Dodatek č. 4
ke smlouvě o dílo č. 1894002500032

„Oprava kanalizace v uličce mezi objekty Selská 66 a 64, Brno“

ZMĚNOVÝ LIST č.:

Název změny:

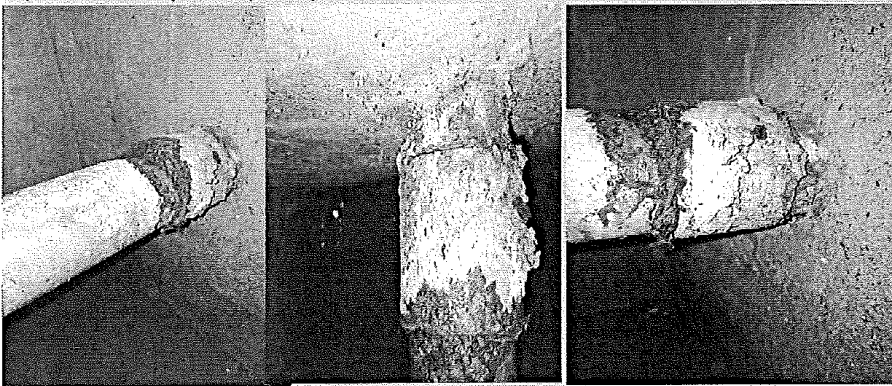
1) V průběhu výměny částí vodoměrné soustavy (vodoměrná šachta se zatápěla, hledali jsme příčinu) ze strany BVK jsme byli upozorněni na havarijný stav navazující vodovodní přípojky. 2) V průběhu provádění retenční nádrže byla zjištěna 1 zcela nefunkční revizní šachta, která bude vyměněna.

Add 1) Stav vodovodní přípojky jsme postupně ověřovali při výkopech pro kanalizaci a bohužel se stav potvrdil. Z hlediska extrémně stísněných podmínek (riziko poškození obou budov kolem uličky při hlubokých výkopech), existenci sítí, které nejsou zcela zmapovány (prováděné v různém období, např. v akci Z), volíme protlak, který je nejenom šetrnější, ale i levnější ve srovnání s otevřeným výkopem. Stav řešit musíme, protože nejde o to, zda k havárii dojde, ale spíše kdy a touto cestou můžeme předejít vzniku významných škod.

Add2) Šachta byla zjištěna jako nefunkční, částečně zasypaná, s rozpadající se vyzdívkou. Vzhledem k urychlení prací a zefektivnění výměny, bude použita nová šachta vzor Brno.
